**MERKNADSSKJEMA - FORSLAGSSTILLERS KOMMENTARER TIL MERKNADER OG UTTALELSER -
PLANOPPSTART 2017**

Plannavn	Ytrebygda, gnr. 116 bnr. 119 m.fl., Sandslimarka 260
Arealplan-ID	65860000
Saksnummer	201716047
Utarbeidet av	OPUS BERGEN AS/ ASPLAN VIAK
Datert/Revidert	04.12.18/revidert 06.09.24/revidert juni 2025

MERKNADSKART VED PLANOPPSTART: PRIVAT PLANSAK

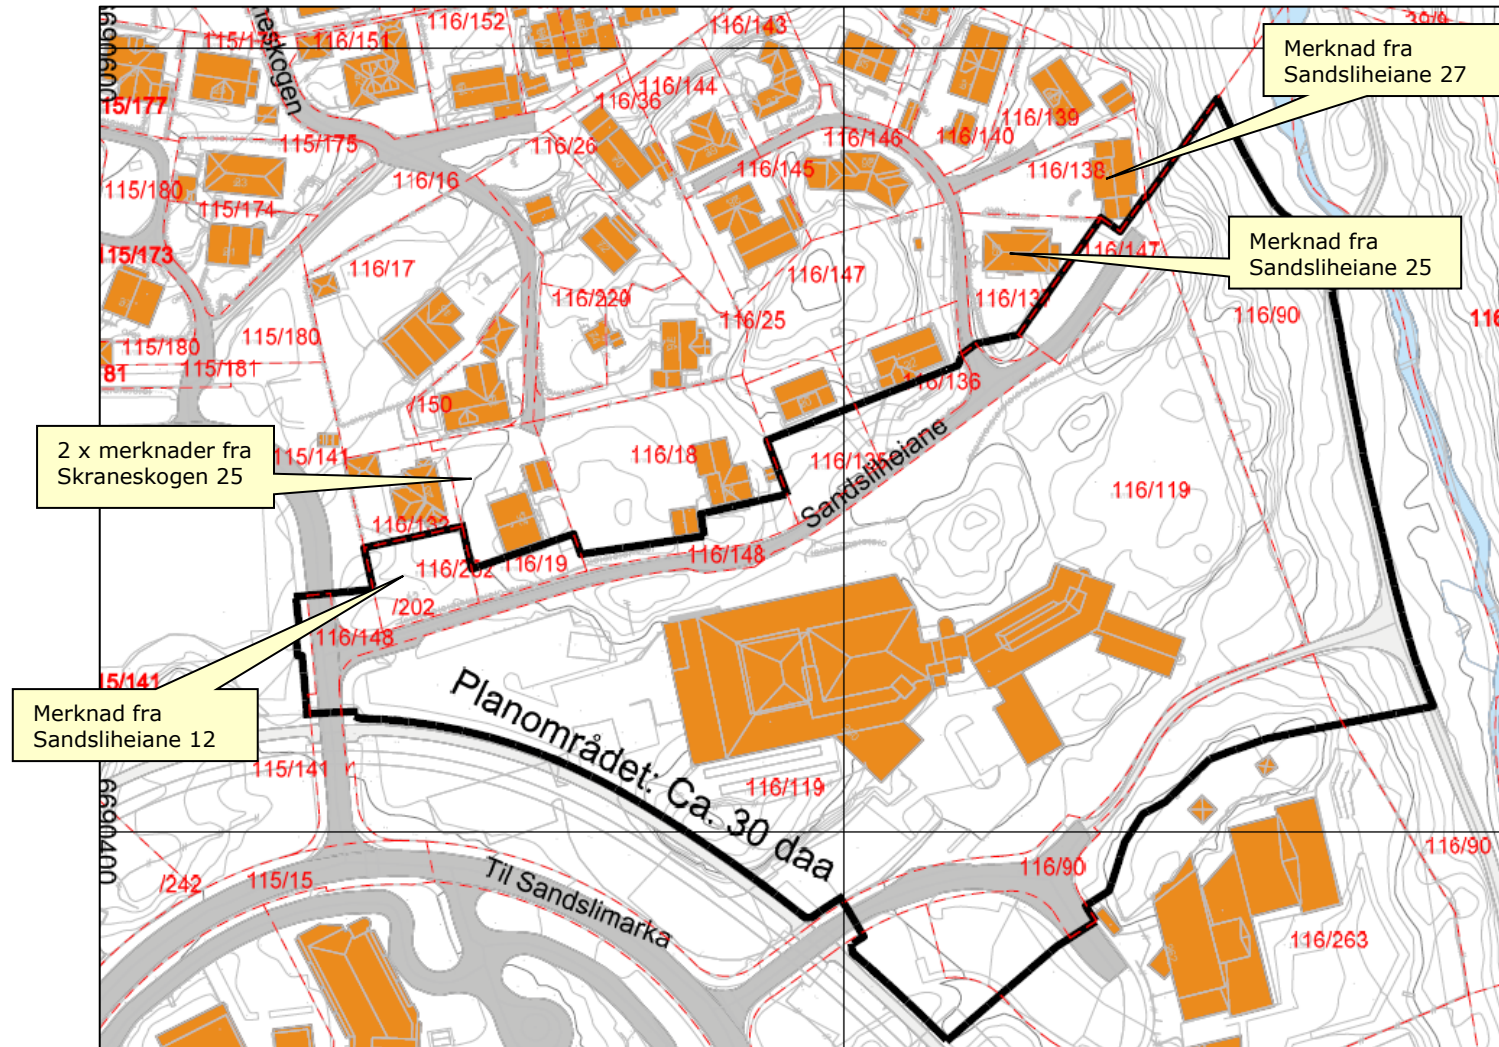
2	Bjarne Trovåg, Skranseskogen 21, 5252 Søreidgrend 10.11.2017	Eier av Sandsliheiane 12, gnr./bnr. 116/202. 1. Vår eiendom inngår i planområdet. Hvorfor er avgrensningen utført slik da det berører eiendommer nord for Sandsliheiane? Dersom det er utført slik for en eventuell utvidelse av Sandsliheiane, må utvidelsen gjøres mot sør på 116/119. 2. Det er i oppstartsvarselet beskrevet at planområdet vil ha tilkomst fra Sandslimarka. Det må derfor ikke aksepteres at Sandsliheiane blir brukt som tilkomst til Sandslihagen. 3. Vi kan ikke akseptere at eiendommen blir berørt av planarbeidet tilknyttet Sandslihagen. Har egne planer for utnyttelse av egen eiendom og vil derfor at dette planarbeidet ikke inkluderer denne eiendommen.	1. Tatt til orientering. Plangrensen ble satt som vist i oppstartsvarsel på oppfordring fra kommunen, da de ønsker å vurdere planområdets forbindelser til omkringliggende områder. I byromsanalysen som kommunen har utarbeidet er det foreslått et fremtidig byrom/akse langs Sandsliheiane. I gjeldende planforslag er eiendom gnr/bnr 116/202 ikke inkludert i planområdet, og Sandsliheiane er ikke med i planområdet, utenom vestlige del som reguleres i tråd med gjeldende reguleringsplan for Bybanen. 2. Tatt til følge. All biltilkomst skal skje via Sandslimarka, Sandsliheiane er tatt ut av planområdet. 3. Tatt til følge. Plangrensen er endret og tomten inkluderes ikke i planområdet.

4	Jorunn Gilje Fønnes, 16.11.2017	1. Viser til varselkart, hvor også private tomter i bla Skranseskogen inngår i planområdet. Dette må korrigeres. 2. Ventilasjonsstøy fra eksisterende kontorbygg samt støy fra Bybaneskinnene er et vesentlig problem i dag. Foreslår at dette tas hensyn til i det videre arbeidet. 3. Det henstilles å ta stort hensyn til innsyn og solforhold i det videre planarbeidet.	1. Tatt til følge. De private områdene var inkludert ved oppstart på oppfordring av kommunen og ønske om å se området som en helhet. Planområdets utstrekning er endret og de aktuelle eiendommene inngår ikke lenger i planområdet. 2. Tatt til orientering/følge. Det vises til svar på punkt 1-3 i merknaden fra Kurt Fønnes. Støyproblematikken er omtalt i ROS-analyse og støyrapport er utarbeidet i forbindelse med planforslaget. 3. Tatt til orientering. Dette er forsøkt hensyntatt. Byggehøyden trappes ned mot nærmeste naboer i nord. Foreslått byggehøyde er høyere enn eksisterende bygg (se snitt som følger planforslaget), og solforholdene vil endres som følge av tiltaket (se sol/skyggediagram).

5	Tore og Ellen Mohn, Sandsliheiane 25, 5254 Sandsli, 20.11.2017	1. Fremtidig nybygg må ta hensyn til våre solforhold. Det kan derfor ikke bli høyere enn i dag. Det må tas hensyn til eneboligene som ligger her når utformingen planlegges. 2. Viftestøy skal være innenfor gjeldende krav og skal ettermåles for dokumentasjon. Alle vifter skal vendes ut mot kontorbygg/bhg, ikke mot eneboligene. 3. Bygget må utformes slik at det ikke gir innsyn til eneboligene eller kommer for tett innpå disse. 4. Bebygget areal må være innenfor godkjente regler. 5. Hvorfor viser varselkartet at plangrensen går helt inn til eneboligene? 6. En eventuell søknad om byggetillatelse vil bli fulgt opp med juridisk person fra min side.	1. Tatt delvis til følge. Ny bebyggelse er trukket tilbake fra nabobebyggelse o nord og gir ikke konsekvenser for solforholdene til merknadsstiller. Det vises til snitt og sol- og skyggediagram som følger saken. 2. Tatt til følge. Tiltak må følge retningslinjer for støy T-1442. 3. Tatt delvis til følge. Leiligheter vil ligge langs Sandsliheiane, og henvende seg både mot veien og inn mot planområdet. Arkitektoniske grep kan forsøke å redusere innsyn til naboer, men området ligger i byfortettingssone i forslag til ny KPA 2018, og noe påvirkning fra naboer må aksepteres. 4. Tatt til følge. Utnyttelsesgraden avklares med Bergen kommune. 5. Tatt til orientering. De private områdene er inkludert ved oppstart på oppfordring fra kommunen og ønske om å se området som en helhet. Planområdets utstrekninger endret berører ikke lenger eneboligtomtene. 6. Tatt til orientering.
